Amendement

Nummer amendement: **25A37**

Onderwerp: Vaststellen 'TAM-Omgevingsplan Schaapsdrift e.o.' en
omgevingskwaliteitsplan 'Schaapsdrift e.o.'

Garanderen parkeren bewoners, zorg hulpverleners en bezoekers

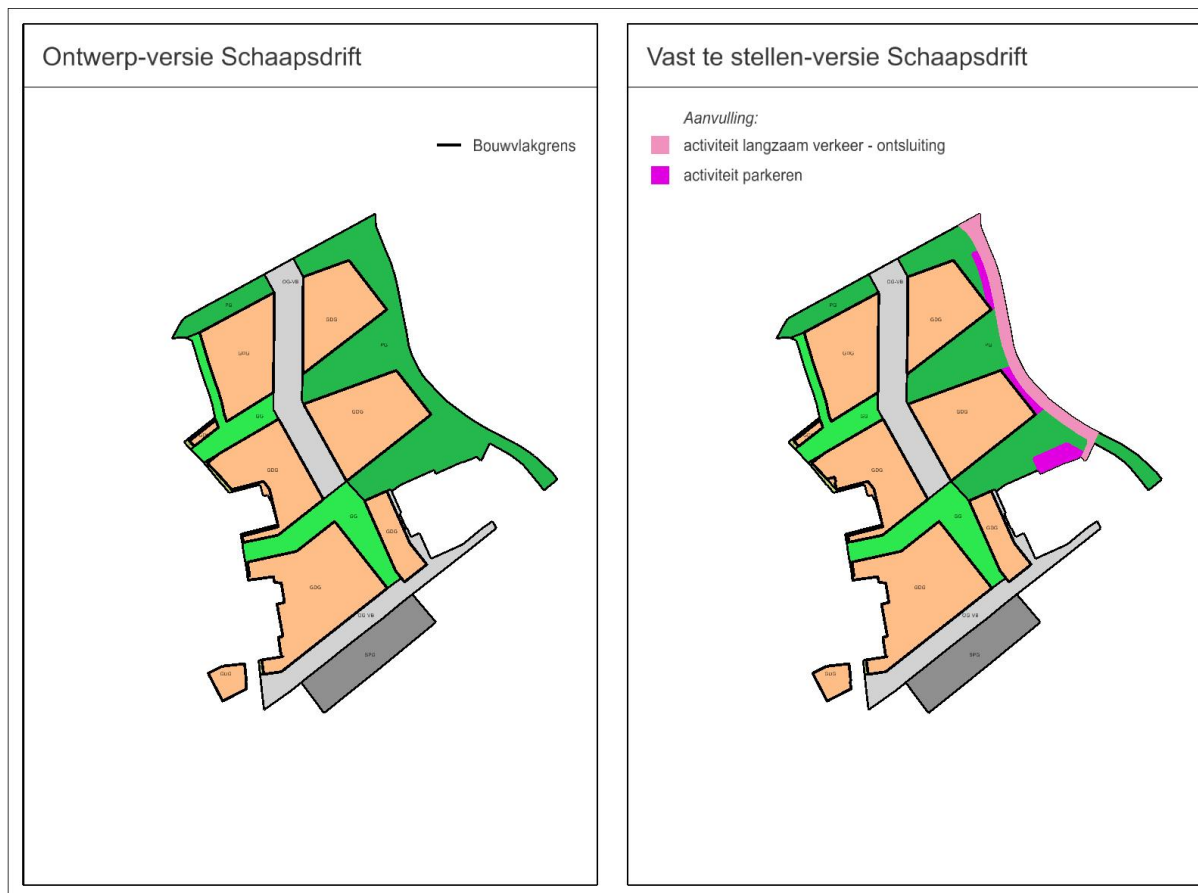
1. De verbeelding van het TAM-omgevingsplan 'Schaapsdrift e.o.' NL.IMRO.0202.TAM1048-0301 wordt aangepast conform onderstaande afbeelding:

Het omgevingsplan en de bijbehorende motivering en bijlagen moeten worden aangepast. De extra ruimte voor parkeerplaatsen ligt in het ontwerp omgevingsplan binnen een Parkfunctie waar parkeren niet is toegestaan. De voorgestelde wijziging maakt het parkeren en de bijbehorende ontsluitingsweg mogelijk. Daarnaast worden de parkeernormen met 0,1 opgehoogd. Daarnaast heeft het de voorkeur om de andere extra parkeerplaatsen te realiseren op de Middenweg bij blokken A en B, aan de Noordkant van het plan.

Artikel 34 Activiteit langzaam verkeer-ontsluiting

Ter plaatse van de gebiedsaanduiding 'overige zone - activiteit langzaam verkeer-ontsluiting' is de aanleg, beheer, gebruik en onderhoud van een langzaam verkeer-ontsluiting met ondergeschikt autogebruik ten behoeve van parkeren toegestaan.

Activiteit 40 Activiteit Parkeren

Ter plaatse van de gebiedsaanduiding 'overige zone - activiteit parkeren' is parkeren toegestaan.
